**AVIS RELATIF À LA PROTECTION
CONTRE LES EVENTUELS EFFETS NOCIFS ET NUISANCES
PROVOQUÉS PAR LES RAYONNEMENTS NON IONISANTS
GÉNÉRÉS PAR DES ANTENNES ÉMETTRICES STATIONNAIRES**

Commune : HERSTAL - Exploitant : ORANGE

Référence exploitant : 190L1_4 / 30103L1_4 / 40103L1_4 / 50103L1_4

Rapport n° 588 / 2024

Figure 2 : Vue en plan des installations d’antennes dans un rayon de 300 mètres autour de l’installation faisant l’objet de la demande d’avis

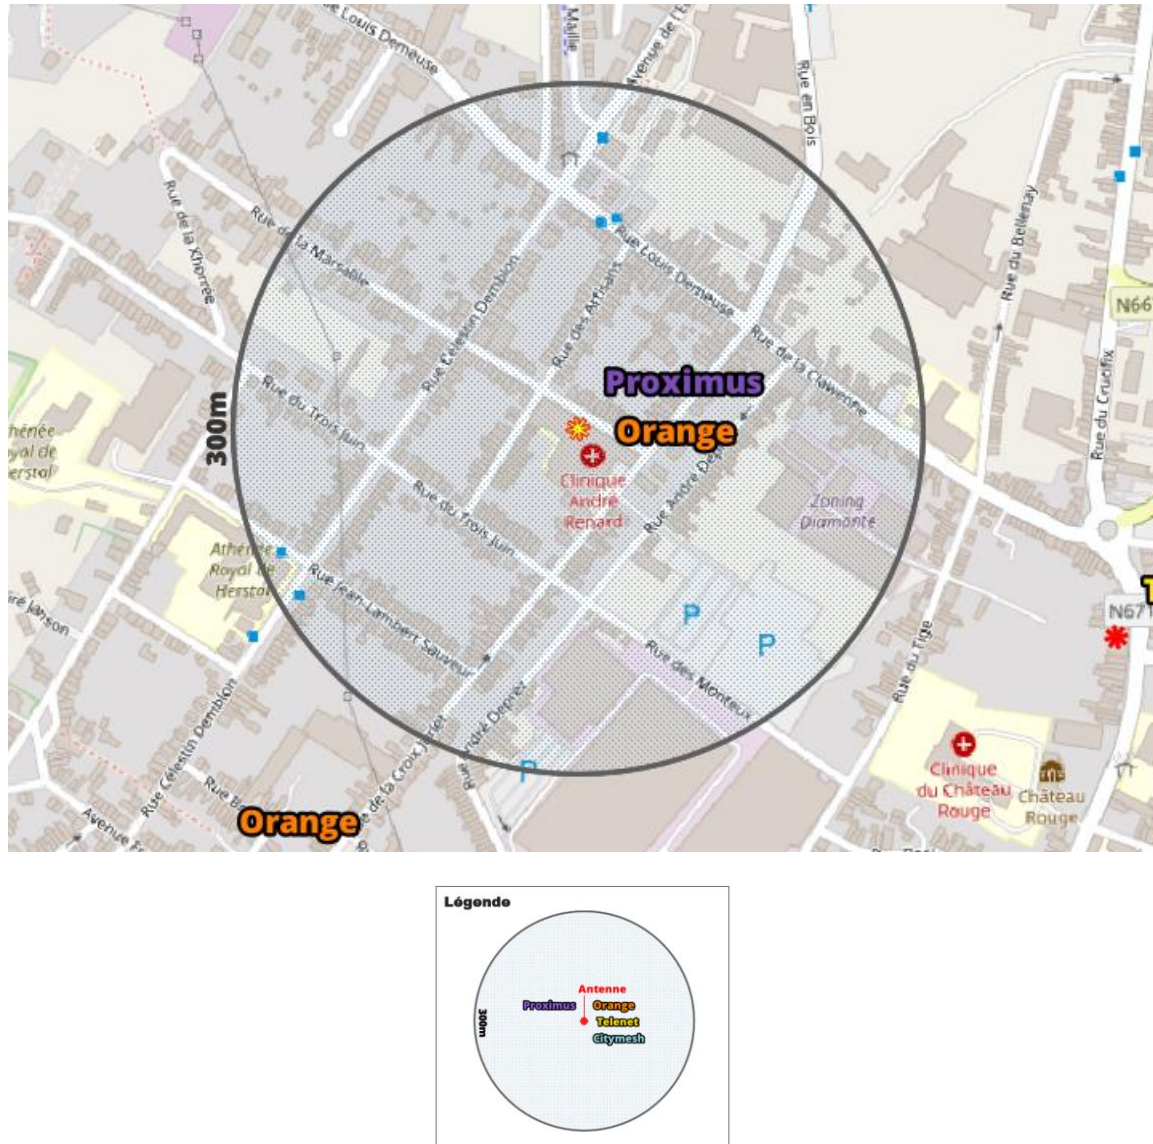
Le plan en projection verticale de la figure 2 indique la localisation des installations d'antennes émettrices stationnaires visées par le décret et situées dans un rayon de 300 mètres autour de l'installation référencée dans le paragraphe 2 et localisée au centre du cercle. Les données de localisation de ces antennes et les avis correspondant sont accessibles via le cadastre en ligne des antennes émettrices stationnaires⁶. Les installations prises en compte dans l'évaluation du respect de la limite cumulative sont les installations d'antennes émettrices déclarées en service par l'exploitant à la date du présent avis, à l'exception de l'installation référencée dans le paragraphe 2 et éventuellement d'autres installations ayant fait l'objet d'une demande d'avis à la même date et qui sont situées à l'intérieur de la zone de 300 mètres de rayon.

- il y a au plus 4 installations d'antennes émettrices stationnaires présentes dans la zone d'évaluation de 300 mètres de rayon représentée dans la figure 2, y inclus l'installation référencée dans le paragraphe 2 : la limite cumulative définie à l'article 4, §2 du décret est nécessairement respectée dans les lieux de séjour à l'intérieur de la zone d'évaluation de 300 mètres de rayon ;
- il y a exactement 5 installations d'antennes émettrices stationnaires présentes dans la zone d'évaluation de 300 mètres de rayon représentée dans la figure 2, y inclus l'installation référencée dans le paragraphe 2 et il existe, pour 3 ou 4 de ces installations, un avis attestant le respect de la limite abrogée de 3 V/m : la limite cumulative définie à l'article 4, §2 du décret est nécessairement respectée dans les lieux de séjour à l'intérieur de la zone d'évaluation de 300 mètres de rayon ;

- c) dans tous les autres cas, il a été vérifié que la limite cumulative définie à l'article 4, §2 du décret n'est pas dépassée dans les lieux de séjour sur base du nombre d'installations localisées dans la zone d'évaluation de 300 mètres de rayon représentée dans la figure 2, de leur localisation ainsi que des données inscrites dans la figure 1 et au paragraphe 4 du présent avis et dans les avis attestant le respect de la limite par installation ou de la limite abrogée de 3 V/m relatifs aux autres installations reprises dans la figure 2.

Compte tenu des considérations ci-dessus, il apparaît que l'intensité du rayonnement électromagnétique généré, dans les lieux de séjour situés dans un rayon de 300 mètres autour de l'installation référencée dans le paragraphe 2, par l'ensemble des antennes émettrices stationnaires de l'ensemble des exploitants du même site d'antennes émettrices stationnaires respecte la limite fixée à l'article 4, § 2 du décret.
